PARECER 026/2026 – CEIV
COMISSÃO PERMANENTE DE ANÁLISE DE ESTUDO DE IMPACTO DE VIZINHANÇA
(CEIV)

Processo Administrativo nº: e-47.468/2025

Projeto: Posto 4 Ilhas

Uso: não residencial (comércio atacadista, comércio varejista, transportadora e comércio varejista de combustíveis)

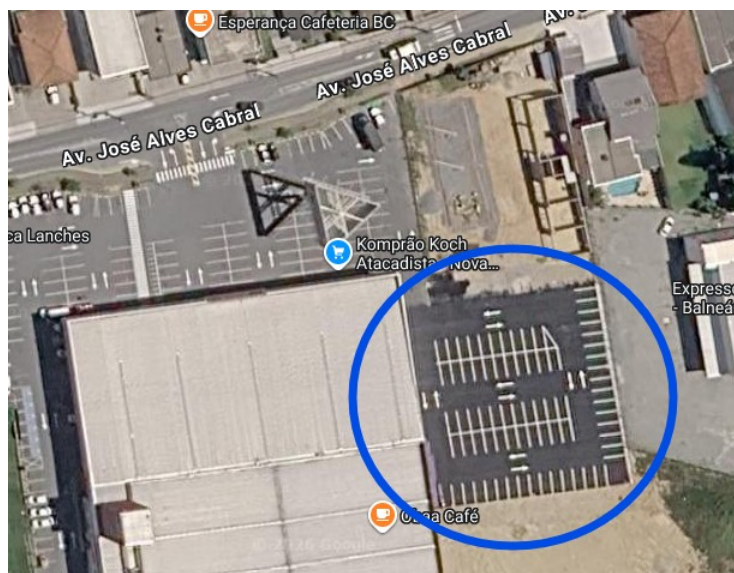
17. Com relação ao item 2.13 – Sistema Viário e o Empreendimento e ao item 3.7 – Sistema Viário da Área de Vizinhança:

17.1 Com relação ao item 2.13.1 – Descrição dos Estacionamentos:

- a) Incluir ou explicar, na figura 34, a informação da não obrigatoriedade das inclusões das vagas especiais (PNE e pessoa idosa), visto que o empreendimento ser comercial;

2ª consideração CEIV: Atendido parcialmente, devendo acrescentar informações se o quantitativo de vagas de estacionamento do supermercado será alterado com a implantação do posto de gasolina. Caso tenha alteração, comparar antes e depois, com conclusão técnica de que o total de vagas atenderá a demanda do supermercado em sua totalidade. OBS: a prancha arquitetônica (01/03) detalha que o limite entre usos diferenciados (supermercado e posto) é a cobertura do estacionamento do supermercado, o que demonstra (pela imagem mais atual do Google Maps) que poderia haver supressão/redução de vagas. Necessário compatibilização de informações e do projeto;

3ª consideração CEIV: Reitera-se a solicitação, visto que com a inclusão das cotas no projeto (nos dispositivos de moderação de tráfego existentes na testada), observou-se que haverá redução/alteração no quantitativo de vagas no supermercado. Ademais, constatou a seguinte imagem aérea do Google Maps, que demonstra acréscimo/alteração das vagas do supermercado (nos fundos do posto). Portanto, reitera-se as solicitações da 2ª consideração (vagas e acesso a elas). OBS: necessário assinar a versão atualizada da prancha;
